設計及び工事計画認可申請書の一部補正について

原子力発 第22457号
令和5年 3月 8日

令和4年8月31日付け原子力発 第22232号をもって申請しました伊方
発電所第3号機設計及び工事計画認可申請書について、別紙のとおり補正します。

伊方発電所第3号機 設計及び工事計画認可申請書の一部補正 補正前後比較表

設計及び工事計画認可申請	第 1-5 図
伊方原子力発電所第3号機	
原子炉本体の構造図	
(燃料体)	
17行17列B型燃料集合体(ウラン燃料)(5/12)	
四国電力株式会社

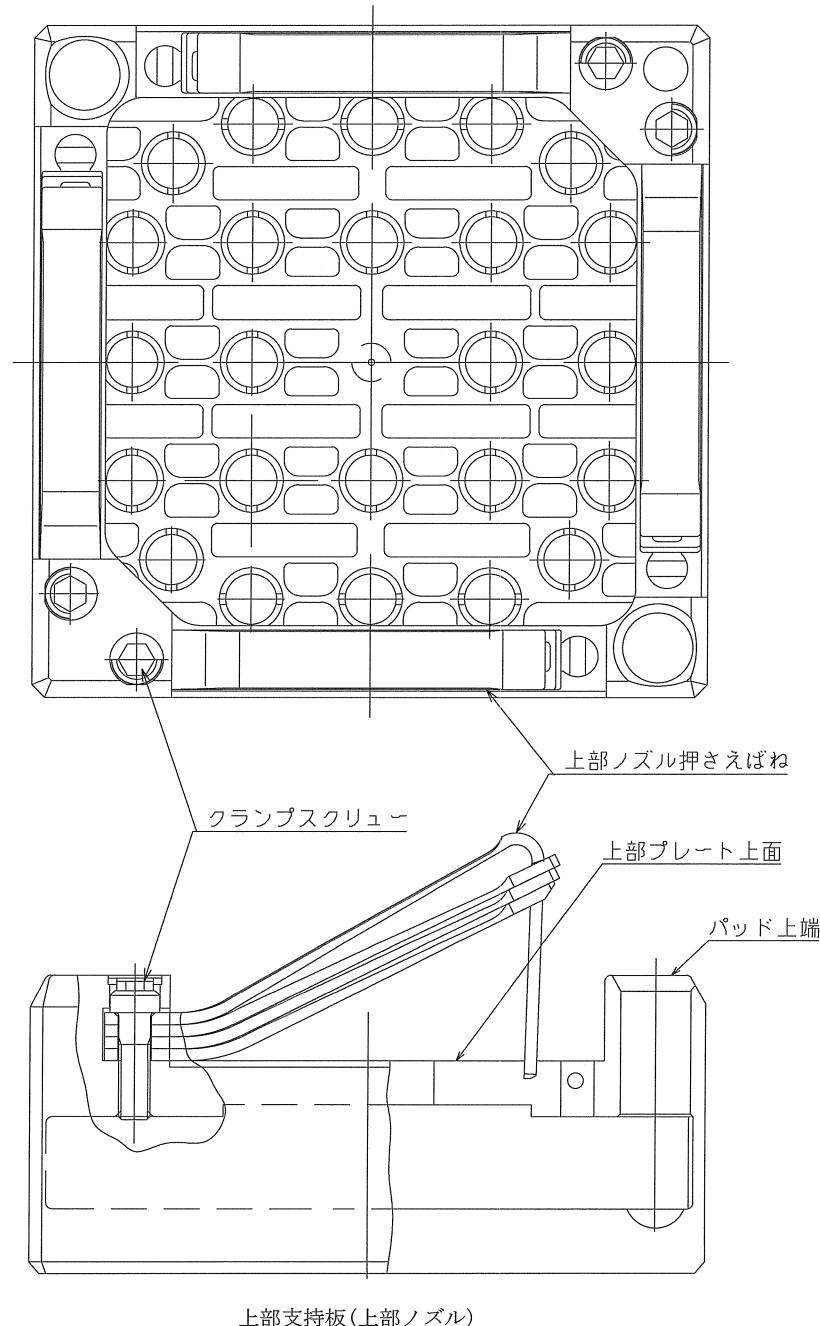
伊方発電所第3号機 設計及び工事計画認可申請書の一部補正 補正前後比較表
【第1-5図 原子炉本体の構造図（燃料体）17行17列B型燃料集合体（ウラン燃料）(5/12)】

変更前	変更後	備考																																				
<table border="1" style="width: 100%; border-collapse: collapse;"> <tr> <td style="text-align: center; padding: 5px;">主 災 日 案</td> <td style="text-align: center; padding: 5px;">主 災 日 案</td> <td style="text-align: center; padding: 5px;">主 災 日 案</td> </tr> <tr> <td style="text-align: center; padding: 5px;">上部水栓渠 (上部スクリュー)</td> <td style="text-align: center; padding: 5px;">上部水栓渠 (上部スクリュー)</td> <td style="text-align: center; padding: 5px;">上部水栓渠 (上部スクリュー)</td> </tr> <tr> <td style="text-align: center; padding: 5px;">上部グリル取えばね クランプスクリュー</td> <td style="text-align: center; padding: 5px;">上部グリル取えばね クランプスクリュー</td> <td style="text-align: center; padding: 5px;">上部グリル取えばね クランプスクリュー</td> </tr> <tr> <td style="text-align: center; padding: 5px;">ASME</td> <td style="text-align: center; padding: 5px;">ASME</td> <td style="text-align: center; padding: 5px;">ASME</td> </tr> <tr> <td style="text-align: center; padding: 5px;">ANS 5996</td> <td style="text-align: center; padding: 5px;">ANS 5996</td> <td style="text-align: center; padding: 5px;">ANS 5996</td> </tr> <tr> <td style="text-align: center; padding: 5px;">ASTM</td> <td style="text-align: center; padding: 5px;">ASTM</td> <td style="text-align: center; padding: 5px;">ASTM</td> </tr> </table>  <div style="position: absolute; left: 340px; top: 200px; width: 150px; height: 100px; background-color: white; border: 1px solid black; padding: 5px; transform: rotate(-15deg);"> <p>設計及び工事計画認可申請 第1-5図 伊方原子力発電所第3号機 原子炉本体の構造図 (燃料体) 17行17列B型燃料集合体(ウラン燃料)(5/12) 四国電力株式会社</p> </div>	主 災 日 案	主 災 日 案	主 災 日 案	上部水栓渠 (上部スクリュー)	上部水栓渠 (上部スクリュー)	上部水栓渠 (上部スクリュー)	上部グリル取えばね クランプスクリュー	上部グリル取えばね クランプスクリュー	上部グリル取えばね クランプスクリュー	ASME	ASME	ASME	ANS 5996	ANS 5996	ANS 5996	ASTM	ASTM	ASTM	<table border="1" style="width: 100%; border-collapse: collapse;"> <tr> <td style="text-align: center; padding: 5px;">主 災 日 案</td> <td style="text-align: center; padding: 5px;">主 災 日 案</td> <td style="text-align: center; padding: 5px;">主 災 日 案</td> </tr> <tr> <td style="text-align: center; padding: 5px;">上部水栓渠 (上部スクリュー)</td> <td style="text-align: center; padding: 5px;">上部水栓渠 (上部スクリュー)</td> <td style="text-align: center; padding: 5px;">上部水栓渠 (上部スクリュー)</td> </tr> <tr> <td style="text-align: center; padding: 5px;">上部グリル取えばね クランプスクリュー</td> <td style="text-align: center; padding: 5px;">上部グリル取えばね クランプスクリュー</td> <td style="text-align: center; padding: 5px;">上部グリル取えばね クランプスクリュー</td> </tr> <tr> <td style="text-align: center; padding: 5px;">ASME</td> <td style="text-align: center; padding: 5px;">ASME</td> <td style="text-align: center; padding: 5px;">ASME</td> </tr> <tr> <td style="text-align: center; padding: 5px;">ANS 5996</td> <td style="text-align: center; padding: 5px;">ANS 5996</td> <td style="text-align: center; padding: 5px;">ANS 5996</td> </tr> <tr> <td style="text-align: center; padding: 5px;">ASTM</td> <td style="text-align: center; padding: 5px;">ASTM</td> <td style="text-align: center; padding: 5px;">ASTM</td> </tr> </table>  <div style="position: absolute; left: 580px; top: 200px; width: 150px; height: 100px; background-color: white; border: 1px solid black; padding: 5px; transform: rotate(-15deg);"> <p>設計及び工事計画認可申請 第1-5図 伊方原子力発電所第3号機 原子炉本体の構造図 (燃料体) 17行17列B型燃料集合体(ウラン燃料)(5/12) 四国電力株式会社</p> </div>	主 災 日 案	主 災 日 案	主 災 日 案	上部水栓渠 (上部スクリュー)	上部水栓渠 (上部スクリュー)	上部水栓渠 (上部スクリュー)	上部グリル取えばね クランプスクリュー	上部グリル取えばね クランプスクリュー	上部グリル取えばね クランプスクリュー	ASME	ASME	ASME	ANS 5996	ANS 5996	ANS 5996	ASTM	ASTM	ASTM	記載の適正化

材 料	取 替 燃 料	上部支持板 (上部ノズル)	-	ASTM []
		上部ノズル押さえね	-	AMS 5596
		クランプスクリュー	-	ASTM []
